# 福島第一・第二原子力発電所における 耐震安全性について

平成20年5月26日  
東京電力株式会社

# 新耐震指針に照らした 安全上重要な機器・配管系の 耐震安全性評価（中間報告）について

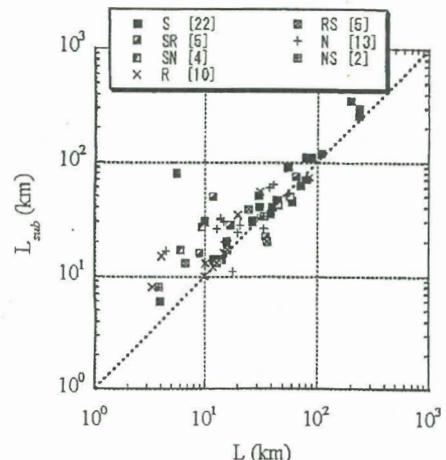
2. 小斎東方地区の双葉断層調査に関して、M1'面はどの程度の年代の地層と推定されているのか。この断層位置は断面から確認できるのか。

M1面は、太平洋沿岸に広く分布する海成面であり、堆積物を覆うローム層最下部に安達太良-岳軽石（約12万年前）を挟在することから南関東の下末吉面（MIS5e）に、M1'面は、M1面の若干低位に、南関東の小原台面に対比されるM2面の高位に分布することから南関東の引橋面（約10～12万年前）にそれぞれ対比される。

小斎東方のM1面及びM1'面は、太平洋岸に分布するM1面及びM1'面から阿武隈川沿いに、沖積面からの比高、段丘面の開析の程度などに基づき追跡して対比したものである。

小斎東方では、M1'面の南北で双葉断層の露頭を直接確認していること、M1'面の分布域を含む大内層の地質構造から、双葉断層はM1'面の直下に存在し、そのM1'面に変位地形が認められることから活動性は無いと判断している。

M1'面の南北で双葉断層の露頭を直接確認していること、M1'面の分布域を含む大内層の地質構造から、双葉断層はM1'面の直下に存在し、そのM1'面に変位地形が認められないことから活動性は無いと判断している。

$L$ (地表断層長さ)と $L_{\text{sub}}$ (震源断層長さ)の関係。記号はすべりタイプ別(S, R, Nはそれぞれ横ずれ断層、逆断層、正断層; SR, SN, RSは横ずれ、縦ずれ、および正断層の混合すべり)を示す。Stirling et al.(2002)<sup>(13)</sup>によるコンパイルデータのうち、 $L$ と $L_{\text{sub}}$ が記載された地震で、 $M_w$ の信頼性が低いと考えられるものを除いた61地震をプロットしている。野澤(2006)<sup>(14)</sup>より引用。

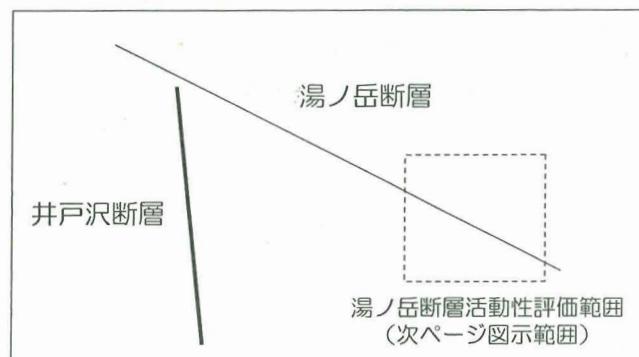
3. 双葉断層について、南部では後期更新世以降の活動を否定しているが、過去の地震の規模は不明であり、地下では連動して動き、単に表層の地層に影響を与えていなかったということもあるのではないか。

既往の研究によれば地表断層長さが20kmよりも大きい地震では地表断層長さと震源断層長さはよく対応するとされていることから、仮に南部も活動的であり、繰り返し活動していれば、地形に痕跡を残していると考えられる。

活断層評価にあたっては、耐震設計審査指針及びバックチェックルール基づき、最終間氷期の地層又は地形面に断層による変位・変形が認められるか否かによって、活断層かどうかの判定をしている。

断層位置関係概念図

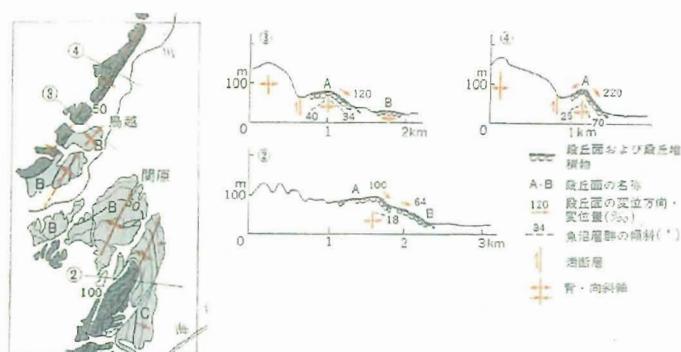
4. 井戸沢断層が湯ノ岳断層に変位を与えていないということは、湯ノ岳断層の方が新しいということにならないのか。

湯ノ岳断層の活動性については、変動地形学的調査、地表地質調査結果から、断層の位置を横断してM1面が分布し、このM1面に変位地形が認められないことを確認していることから、活断層ではないと評価している。

一方、井戸沢断層については、いわき市佐倉において、第四系に変位を与える露頭を確認したことから、活断層であると評価しており、井戸沢断層の活動時期は湯ノ岳断層よりも新しいと判断している。

なお、井戸沢断層については、その変位が、湯ノ岳断層に達していないことを確認しており、湯ノ岳断層より北での活動ないと判断している。

活断層から発生する地震の規模と周期について  
松田時彦、地震 第2輯 第28巻（1975）より

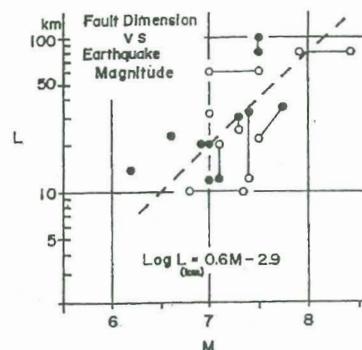
7. 活断層の長さに基づく地震規模の推定については、元となる経験式の誤差はどの程度のものなのか。想定すべき地震の上限を適切に評価していると言えるのか。

今回、活断層の長さに基づく地震規模の推定は、松田式（1975）によっている。

$$\log L = 0.6M - 2.9 \quad \text{【日本内陸】}$$

影響の大きい活断層については、断層モデルを用いた評価を実施し、不確かさを考慮して基準地震動を策定している。

首都直下で発生する地震のタイプ  
(中央防災会議資料)

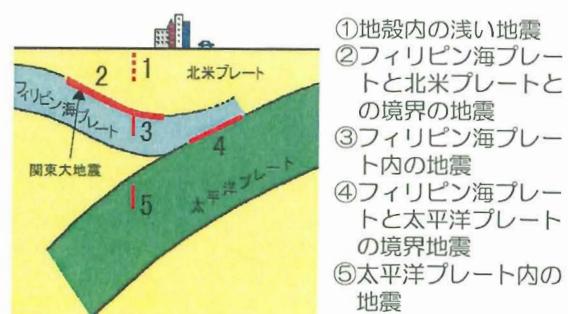
10. 海洋プレート内地震の規模について、平成15年宮城県沖のM7.1を想定しているが、日本原電東海第二原子力発電所の耐震安全性再評価中間報告では、海洋プレート内地震で茨城県南部では、M7.3が想定されている。海洋プレート内地震の想定としては、十分安全側に評価していると言えないのではないか。

日本原電東海第二原子力発電所の耐震安全性再評価中間報告では、中央防災会議の検討を参考にフィリピン海プレート内の地震（図の③）としてM7.3を想定している。

今回の評価対象としている海洋プレート内地震は、「図の⑤」であり、想定される規模は異なる。地震調査研究推進本部では、敷地が位置する領域における海洋プレート内地震の最大規模はM7.1としている。評価においては、発生位置の不確かさも考慮しており、十分安全側であると考えている。

要素地震（2003/02/16）はぎとり波の応答スペクトルの比較（赤：福島第一、青：福島第二）

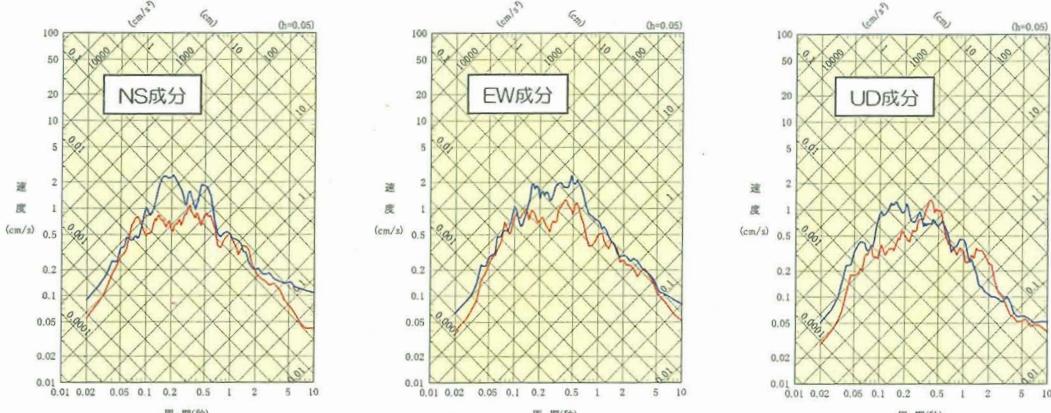
11. 福島第一原子力発電所と福島第二原子力発電所に対する海洋プレート内地震の発電所に及ぼす影響の違いは具体的にどのような地下の地質構造の違いを反映しているのか。

震源から福島第一原子力発電所、福島第二原子力発電所までの伝播経路の特性の違いにより生じているものと考えている。

日本海東縁の地質学的歪集中帯の分布  
大竹他、日本海東縁の活断層と地震テ  
クトニクス（東京大学出版会）に加筆

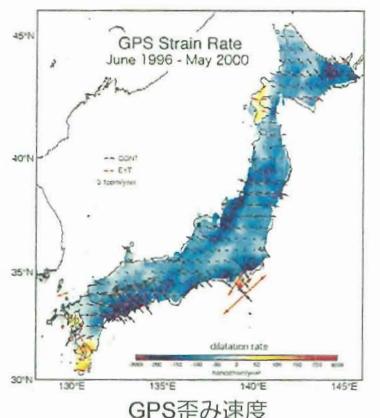
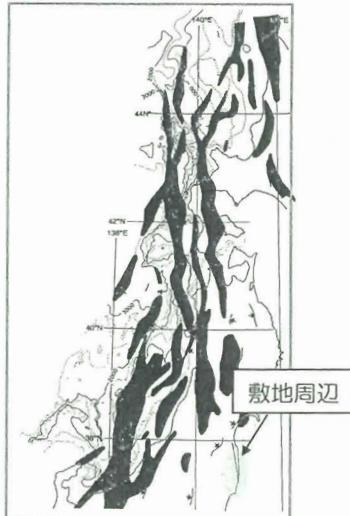
**12.** 新潟県中越沖地震を踏まえ耐震バックチェックに反映すべき事項に対する対応として、検討用地震の選定に当たっては「ひずみ集中帯」のような構造帯に係わる地震についても考慮することとされているが、どのような検討を行っているのか。

既往の文献より、敷地周辺が「ひずみ集中帯」に位置していないことを確認した。

また、「ひずみ集中帯」の構造体に係わる地震の発生状況を整理し、敷地からの震央距離が200km程度以内の位置で発生している以下の2地震において、敷地に大きな影響がなかったことを確認した。

- ・2004年新潟県中越地震（M6.8）
- ・2007年新潟県中越沖地震（M6.8）

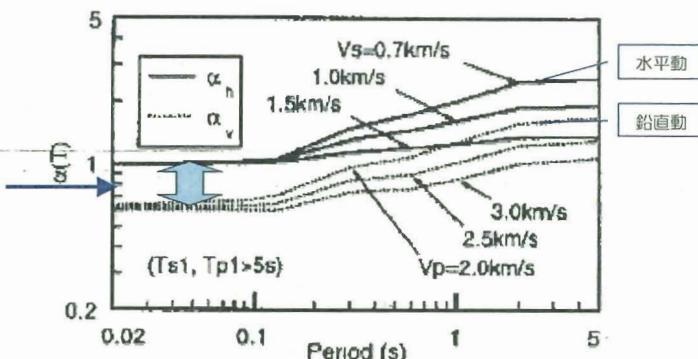
**13.** 新潟県中越沖地震を踏まえ耐震バックチェックに反映すべき事項に対する対応として、断層モデルによる地震動評価においては、地下構造探査データに基づき、適切な地下構造モデルを構築し、地盤の非線形効果の必要な場合にはこれも含めて評価を行うこととされているが、どのように考慮されているのか。

断層モデルによる地震動評価においては、以下の方法により適切に設定している。

地震基盤面以浅の構造：地中における地震観測記録の水平/上下スペクトル  
振幅比の逆解析による地下構造推定法

地震基盤面以深の構造：既往の文献を参考

なお、新潟県中越沖地震の知見を踏まえ、反射法探査など追加調査を実施し、現在とりまとめている。

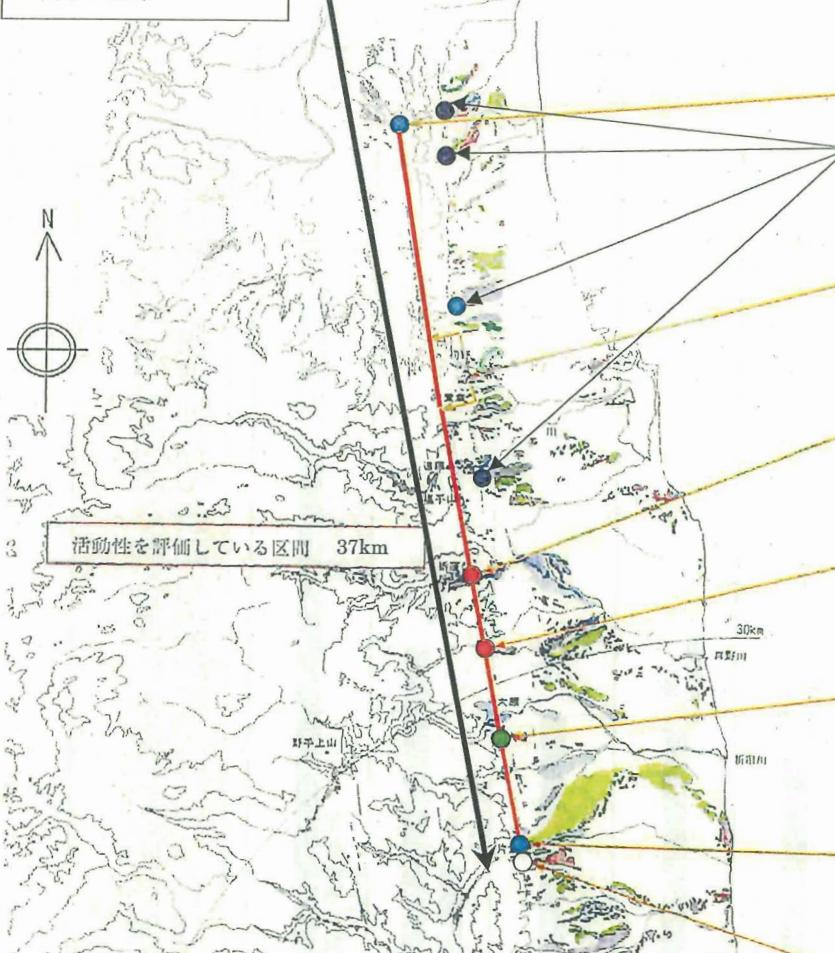
26. 平成7年9月に公表された「指針策定前の原子力発電所の耐震安全性（S<sub>2</sub>バックチェック）」によれば、1F-5の圧力容器の許容値44.7kg/mm<sup>2</sup>であるが、今回の基準値は222MPaであり大きく異なる。許容応力設定の考え方を説明すること。

今回の中間報告で、圧力容器に関しては地震の影響を受けると考えられる支持部（基礎ボルト）について評価した。このため、現状は評価対象部位が異なり、許容値が異なる結果となっている。最終報告では、主蒸気ノズルも含めて評価する。許容値設定の考え方は以下のとおり。

評価部位	材料	応力分類	許容値の考え方	許容値
S <sub>2</sub>	主蒸気ノズル	SFVV1	膜+曲げ	1.5×2/3Su	44.7 [kg/mm <sup>2</sup> ] (438 [MPa])
S <sub>s</sub>	基礎ボルト	S25C	引張	1.5×1/2×MIN [1.2Sy, 0.7Su]	222 [MPa]
